**S.S 685 "DELLE TRE VALLI UMBRE"**  
TRATTO SPOLETO - ACQUASPARTA  
1° stralcio: Madonna di Baiano-Firenzuola

SUPPORTO AGGIORNAMENTO PROG. DEFINITIVO COD. PG143

INQUADRAMENTO GENERALE  
ELABORATI DI CONFRONTO CON IL PROGETTO PRELIMINARE  
Planimetria di sovrapposizione del progetto definitivo al progetto preliminare

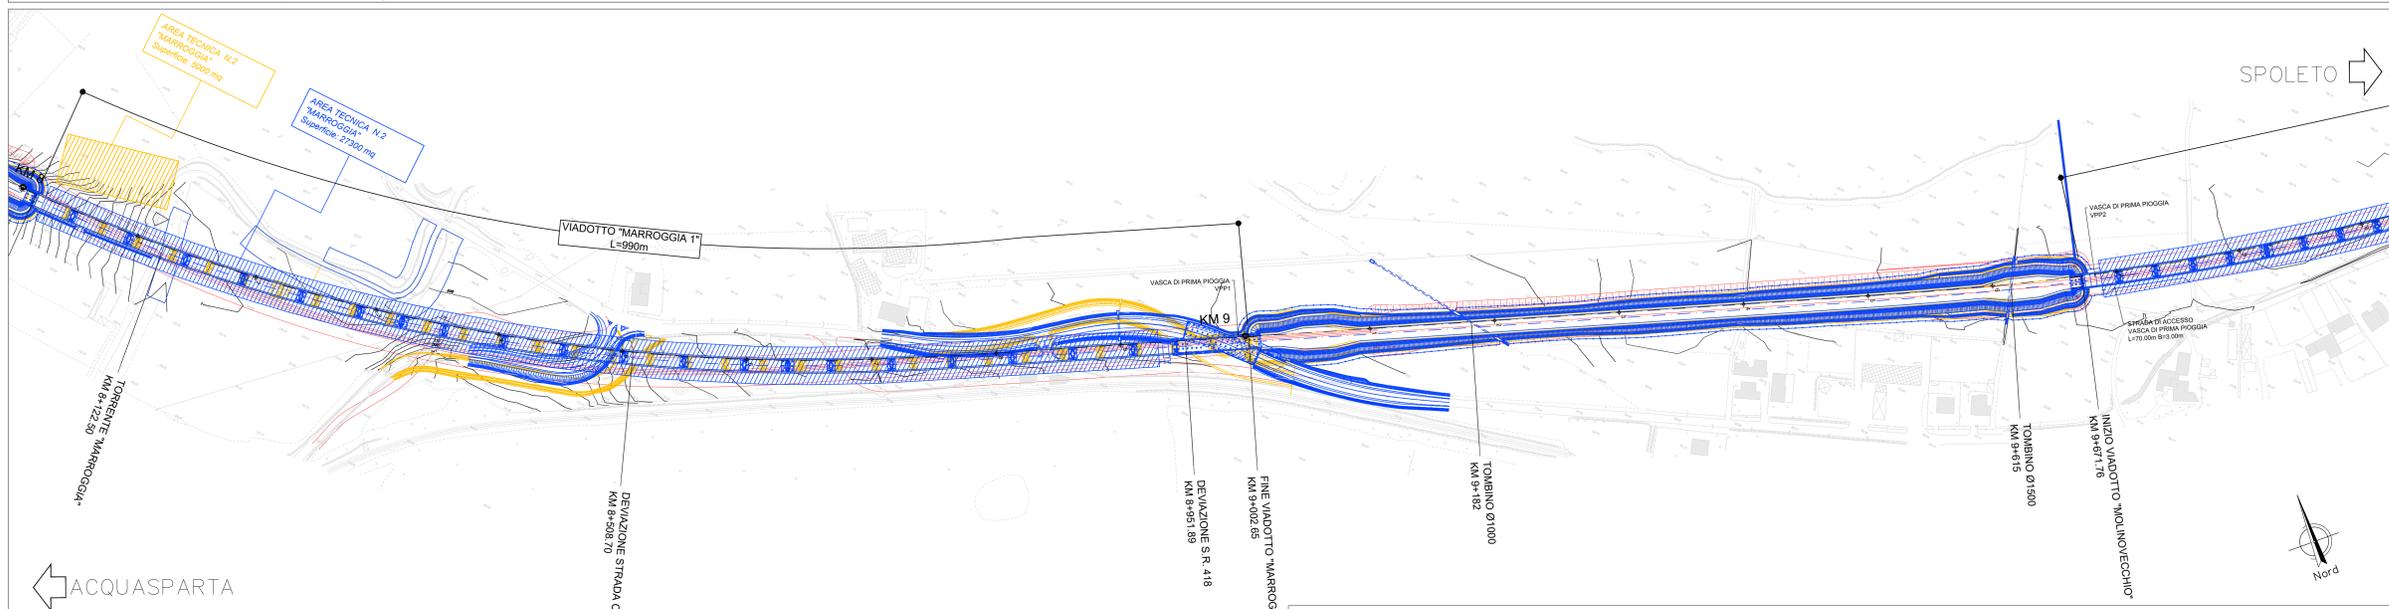
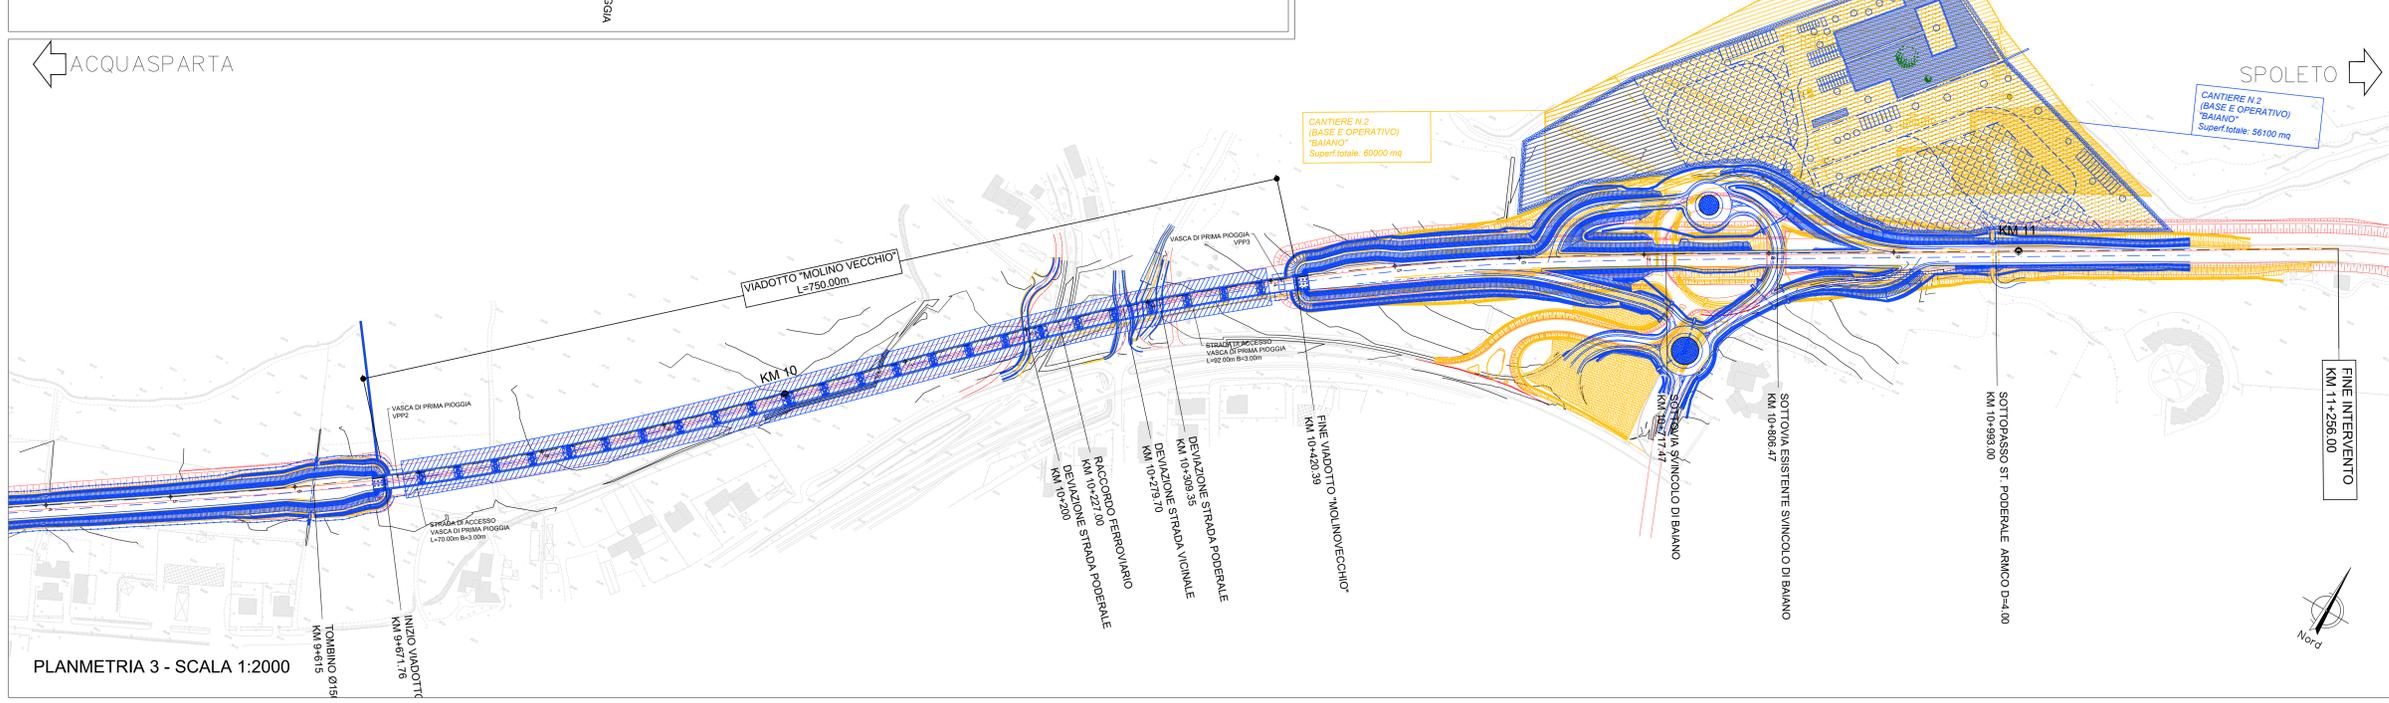
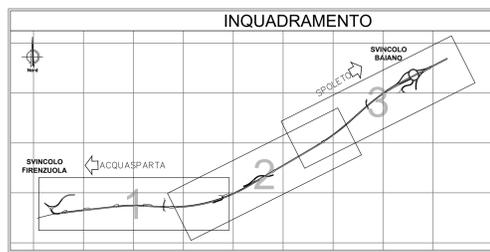
**NOTA:**  
 Sono state apportate soltanto lievi modifiche al tracciato originale piano altimetrico che benché al di fuori dell'area dello stralcio determinano dei "riflessi" sullo stesso.  
 Le modifiche di maggior conto sono essenzialmente 2: la prima riguarda lo spostamento verso valle del viadotto Firenzuola (richiesta da prescrizioni CIPE) con abbassamento contestuale della livellata geometrica necessario per consentire un minor impatto al viadotto stesso che nel preliminare determinava notevole impatto visivo.  
 A causa di detta variazione l'asse dello stralcio subisce una traslazione verso sud di qualche decina di metri, tale fatto non costituisce motivo di variazioni sostanziali delle opere d'arte previste nella tratta seppure in prossimità dell'abitato di crocemarroggia ci si avvicini al cimitero locale di più del progetto preliminare.  
 In corrispondenza di detto passaggio fra le progressive 7+500 e 7+800 è stato anche deciso di limitare l'estensione della galleria artificiale colle del Vento poiché essendo il tracciato traslato più a sud la galleria non avrebbe avuto alcuna possibilità di ricoprimento e sarebbe dovuta essere per gran parte fuori terra costituendo un notevole impatto a livello paesaggistico.

Per dare continuità alla strada che porta al cimitero è stato inserito un ponte da 30 m di luce, va inoltre detto che la strada rimane fortemente incassata in trincea e non costituisce comunque una perturbazione notevole da un punto di vista ambientale.  
 Sono inoltre state introdotte una serie di piccole modifiche planimetriche causate dal rispetto del diagramma di visuale libera.
